**Procedura di Verifica di Assoggettabilità a VIA, ai sensi
dell'art. 10 della L.R. 4/2018 e dell'art. 19 del D.lgs.
152/2006**

RISPOSTA ALLA RICHIESTA DI INTEGRAZIONI AL PROGETTO
DENOMINATO *"INCREMENTO DELLA CAPACITÀ PRODUTTIVA A
SEGUITO DELL'EFFICIENTAMENTO DEGLI IMPIANTI
PRODUTTIVI DELLO STABILIMENTO DI CORREGGIO"*

**Agricola Tre Valli Società Cooperativa
Stabilimento di Correggio**

24 marzo 2022

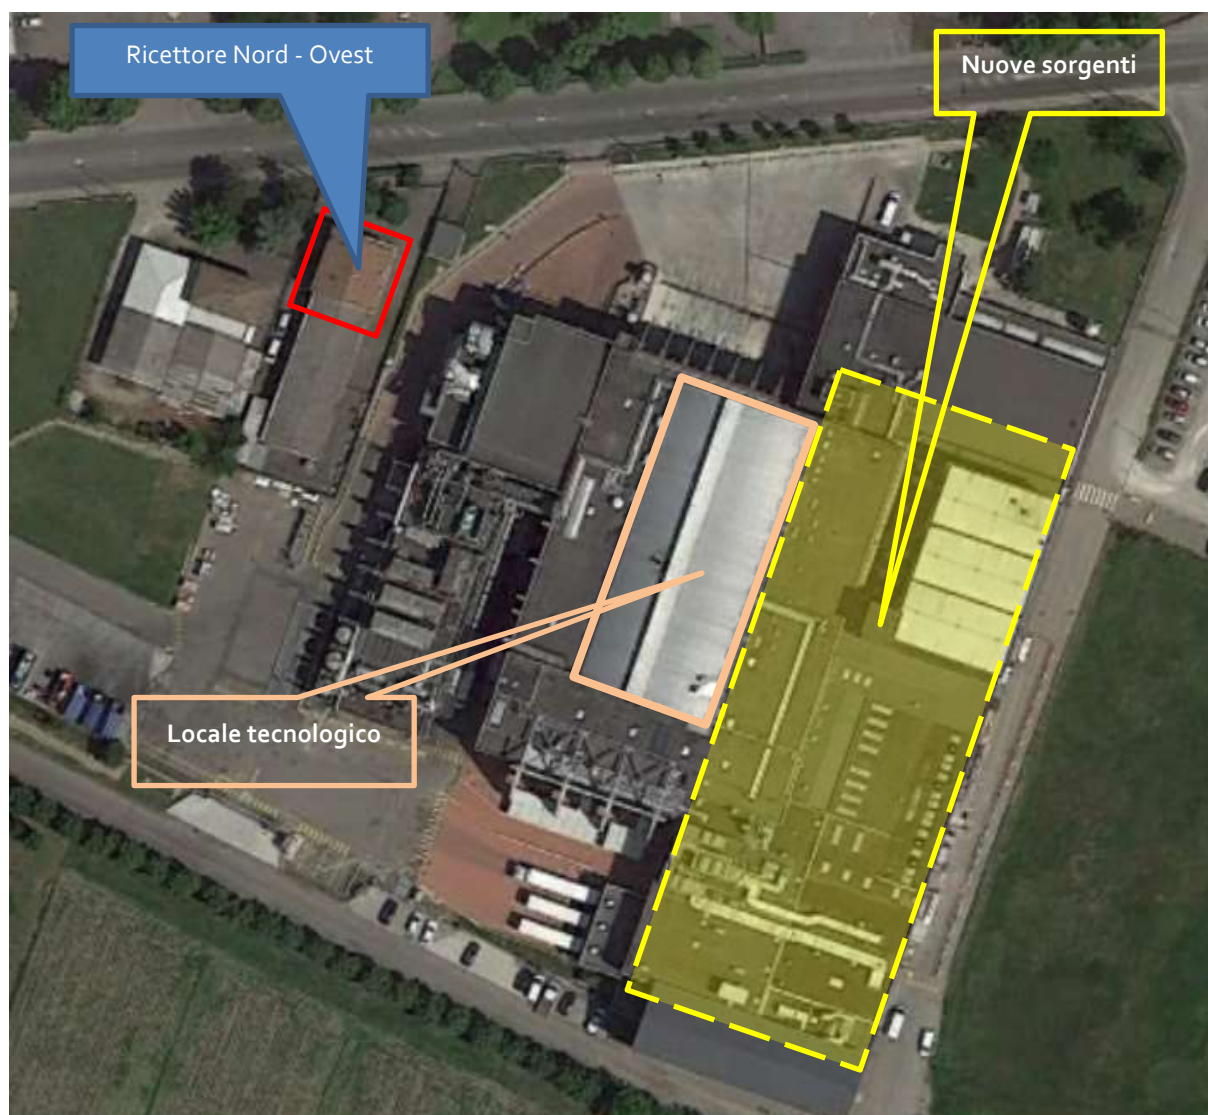
Richiesta 2: si chiede di precisare/chiarire le motivazioni per cui negli elaborati si ritiene che l'attivazione dei nuovi impianti/sorgenti sonore siano da ritenersi "di trascurabile influenza" o "non diano luogo ad incrementi di rumorosità", considerando, tra l'altro, la ridotta distanza delle sorgenti sonore dal ricettore sul lato Nord-Ovest dello stabilimento e le caratteristiche volumetriche delle stesse.

Impianti installati all'interno dell'involucro edilizio

Relativamente agli impianti installati all'interno dell'involucro edilizio, a seguito di sopralluogo in ambiente esterno si è constatato che i livelli di rumore generati dalle attuali linee produttive all'interno dell'involucro edilizio siano trascurabili, in quanto inferiori di almeno di almeno 15 - 20 dB rispetto ai livelli di rumore presente in ambiente esterno, e sostanzialmente inferiori al livello del rumore residuo caratteristico dell'area. Quanto affermato è riscontrabile se si pensa che all'interno dell'edificio non vi sono grandi impianti meccanici con elementi in rotazione (es: ventilatori, volani, torni) o caratterizzati da forti rumori impulsivi (es: presse, cesoie, tassellatori) e componenti vibrazionali, quanto per lo più di linee di trasporto, affettatura e confezionamento, di dimensioni contenute. In aggiunta, le prestazioni medie di un muro in calcestruzzo portano ad un abbattimento di almeno 40 dB, e considerando che all'interno dei

locali non è previsto il superamento degli 85 dBA, ne segue che all'esterno non si percepisce un rumore superiore ai 45 dBA. La collocazione, inoltre, delle nuove camere bianche, della nuova cella di stoccaggio, delle nuove celle di stagionatura, è posta nella parte centrale ed est dell'edificio, così che la componente aerea del rumore è ostacolata da diverse partizioni verticali, oltre che dai muri perimetrali esterni, nonché dal locale della centrale termica e frigorifera. Non vi è quindi portata ottica tra ricettori e sorgenti interne all'edificio, e non risulta possibile, dall'esterno, individuare e percepire chiaramente le sorgenti in funzione all'interno dell'edificio in quanto il livello di rumore che giunge all'esterno è inferiore al rumore residuo dell'area (circa 52 dBA, considerando il 95° percentile). Per quanto affermato, l'installazione/potenziamento delle attrezzature previste dal progetto, di natura analoga a quelle attualmente in funzione, anche laddove comportasse un minimo incremento di rumore all'interno dei locali di lavoro, risulterebbe ininfluente rispetto al livello del rumore residuo dell'area.

Nuove sorgenti installate in ambiente esterno

Le nuove sorgenti che immettono rumore in ambiente esterno sono costituite da estrattori ed una nuova UTA: tutte le sorgenti saranno installate in copertura, sul lato est dello stabilimento, e non avranno portata ottica con il ricettore Nord – Ovest, individuato come il ricettore più esposto: tra il ricettore e le sorgenti, infatti, vi è il locale tecnologico in copertura e le diverse sezioni, di altezze diverse, della copertura stessa.

Figura 1: nuove sorgenti di rumore previste dal progetto

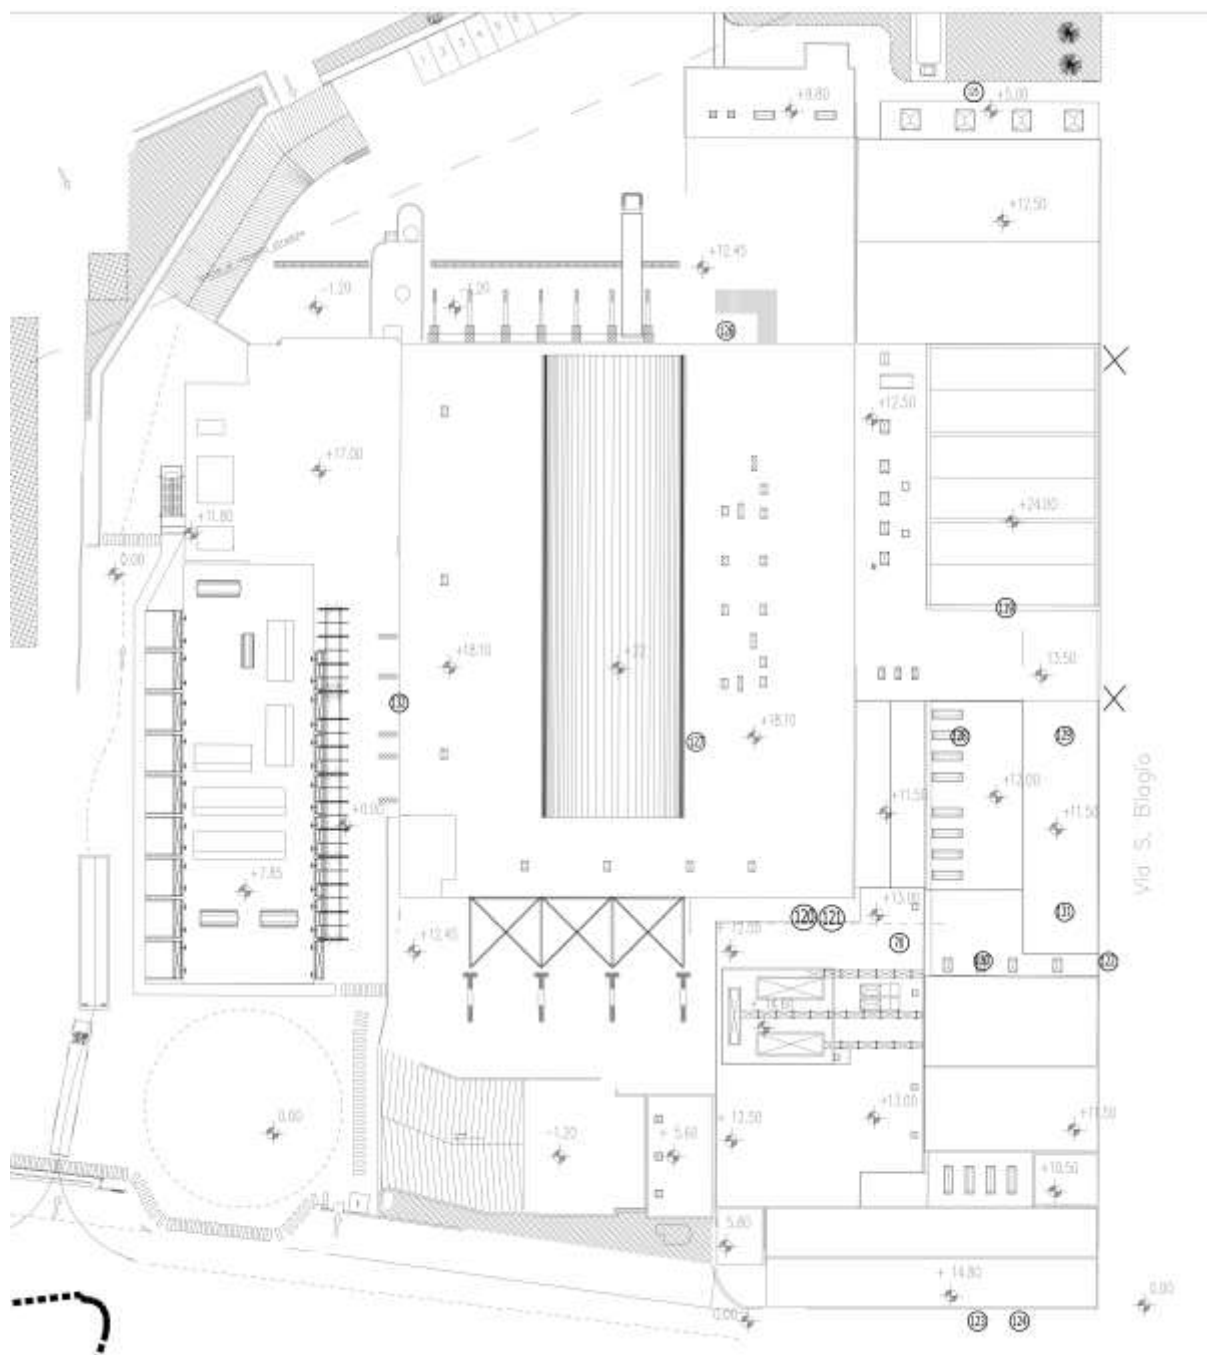
Richiesta 3: si chiede di aggiornare opportunamente la planimetria "emissioni sonore esterne" datata 23/02/2016 tenendo conto delle modifiche di progetto

La potenza sonora massima prevista per ogni singola sorgente di progetto è pari a: $L_w = 80$ dBA.

Considerata la distanza sorgente – ricettore, > 80 m, al ricettore, si ottiene che ogni sorgente può al massimo determinare un contributo al ricettore pari a: $L_p = 35$ dBA.
